**Verlag huishoudelijke elektrische installatie op laagspanning en zeer lage spanning****Algemeen:**

Referentie: 003-20260519-02	Datum controle: 19/05/2026
Keurder: 003

Eigenaar:	Onbekend	EAN-code:	541448820051775474
Adres installatie:	Savaanstraat 40, 9000 - Gent	Nummer teller(s):	1SAG1200122808
		Distributienetbeheerder installatie:	Fluvius
Datum uitvoering installatie:	<input checked="" type="checkbox"/> Vóór 01/10/1981 <input type="checkbox"/> Tussen 01/10/1981 en 01/06/2020 <input type="checkbox"/> Vanaf 01/06/2020		
Type:	<input checked="" type="checkbox"/> Wooneenheid <input type="checkbox"/> Niet-huishoudelijk <input type="checkbox"/> PV <input type="checkbox"/> Batterij <input type="checkbox"/> Laadpaal

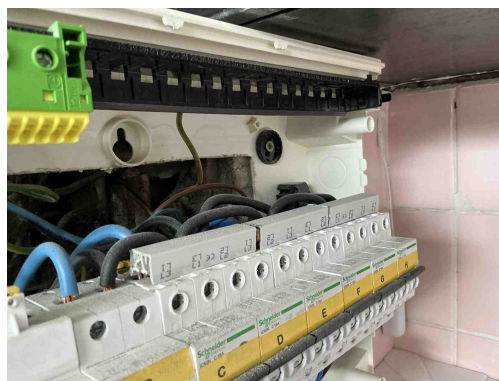
T21 - Het elektrisch materieel is niet geplaatst volgens de voorschriften van de fabrikant/ regels van goed vakmanschap . (Boek 1: 1.4.1.3)

Opmerking: Ophangvijzen bord niet afgedekt, kamaansluiting niet afgedekt, beide kanten aardingsonderbreker gebruikt voor aansluiting beschermingsgeleider

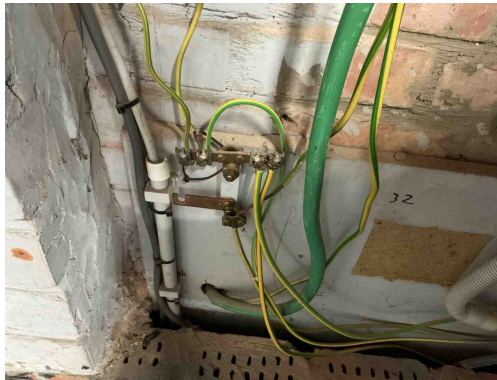
T21 - Het elektrisch materieel is niet geplaatst volgens de voorschriften van de fabrikant/ regels van goed vakmanschap . (Boek 1: 1.4.1.3)

Opmerking: Ophangvijzen bord niet afgedekt, kamaansluiting niet afgedekt, beide kanten aardingsonderbreker gebruikt voor aansluiting beschermingsgeleider

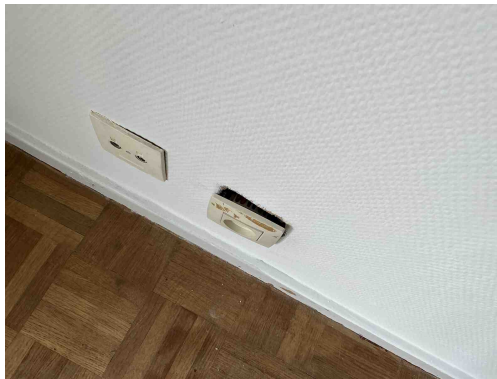
T21 - Het elektrisch materieel is niet geplaatst volgens de voorschriften van de fabrikant/ regels van goed vakmanschap . (Boek 1: 1.4.1.3)

Opmerking: Ophangvijzen bord niet afgedekt, kamaansluiting niet afgedekt, beide kanten aardingsonderbreker gebruikt voor aansluiting beschermingsgeleider

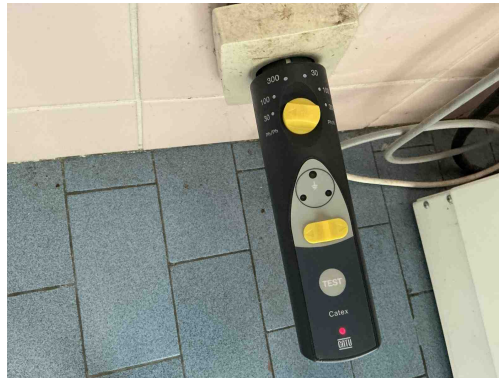
T10 - Bepaalde contactdozen en/of schakelaars zijn niet degelijk bevestigd (Boek 1: 1.4.1.3).

T12 - De contactdozen bezitten geen aangesloten aardingscontact (Boek 1: 4.2.2.3/5.3.5.2).

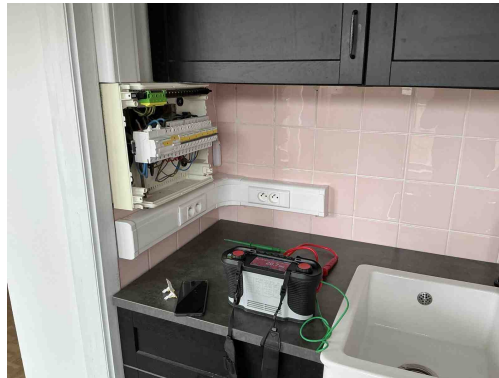
D08 - De nodige markeringen op de beveiligingstoestellen ontbreken of zijn onleesbaar (Boek 1: 5.3.5.5).
